**Van:** [REDACTED]  
**Verzonden:** maandag 14 maart 2022 12:34  
**Aan:** [REDACTED]  
**Onderwerp:** RE: 3509-01 Revisie riolering Schermerpad Alkmaar

Hierbij revisie riolering Schermerpad en Wagenmakerstraat te Alkmaar.

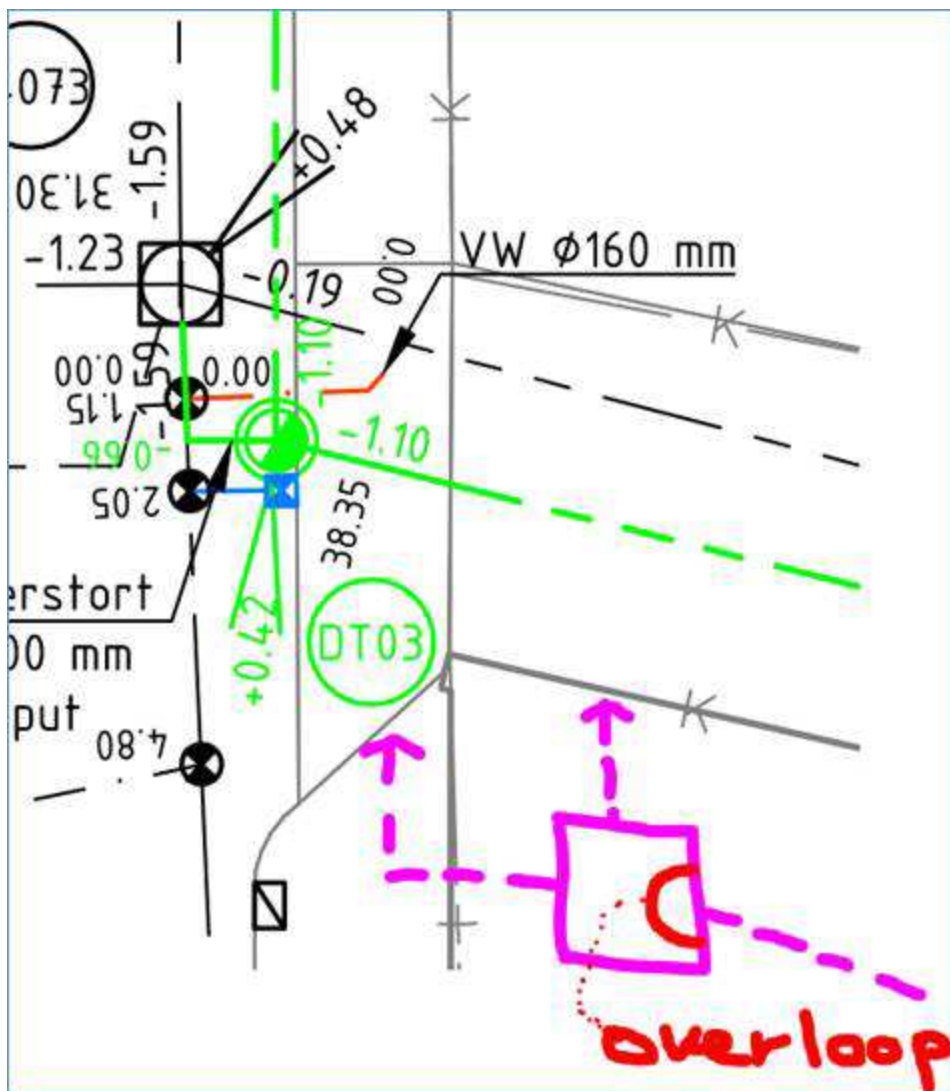
1. Gemengd, **gerooid** riool (streng + put) staat er niet op.

2. Plek overstort – is eigenlijk een overloop - is niet goed ingetekend.  
Wellicht doorsnede put tekenen.

Kun je dit nog even door [redacted] laten aanpassen?
